1^e Nota van inlichtingen

Rijkswaterstaat Zeeland

Nota van inlichtingen behorend bij contractnummer ZLD 6467 verstrekt aan gegadigden op 5 september 2007, voor het ontwerpen en uitvoeren van de versterking van het dijkvak Zoutelande.

Figuur 7.2 Oostelijke beëindiging

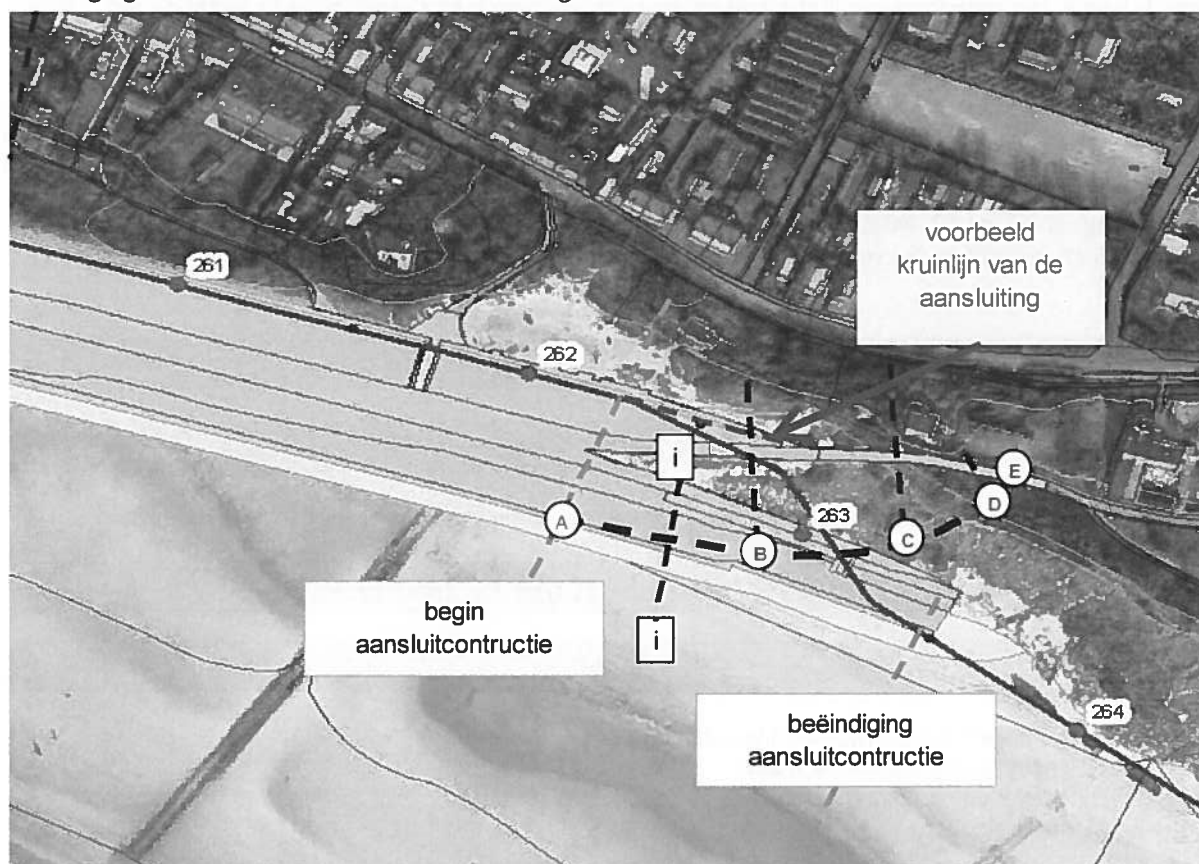
Voor oostelijke beëindiging van de aansluitingsconstructie moet worden aangesloten op de bunker. Hierbij moet rekening worden gehouden met de aanwezigheid van bestaande bebouwing bij de bunker. De bunker ligt 150 meter landwaarts van de RijksStrandpalenlijn (RSP) en de onderzijde ligt op 11 meter +NAP. Voor dit profiel geldt dat de afslag tot 140 meter uit de hoofdraai reikt. Hierdoor moet de volledige aansluitingsconstructie op 11 meter blijven. In figuur 7.2 is de voorzijde en de kruin getekend.

Het is toegestaan om de bestaande aansluitingsconstructie weg te halen. Als de bestaande constructie slechts gedeeltelijk wordt weggehaald is het noodzakelijk om de nieuwe constructie te laten aansluiten op de bestaande constructie. Als alternatief kan ook gekozen worden om de bestaande constructie in het ontwerp te integreren. Het blijft dan noodzakelijk om een gesloten constructie te maken en de hoogte van de beëindiging van harde constructie overeenkomstig tabel 7.1 aan te houden.

punt	afstand	Z onder	Zkruin	Zbinnen
A	-90	-0,5	11,0	8,0
B	-100	1,5	11,0	8,0
C	-120	3,0	11,0	$\geq 8,0$
D	-135	4,5	11,0	$\geq 9,0$
E	-150	11,0	11,0	$\geq 9,0$

Let op: Figuur 7.2 en tabel 7.1 zijn aangepast. Vanwege de gebruikte software van de formule was het niet mogelijk de wijziging in blauw weer te geven.
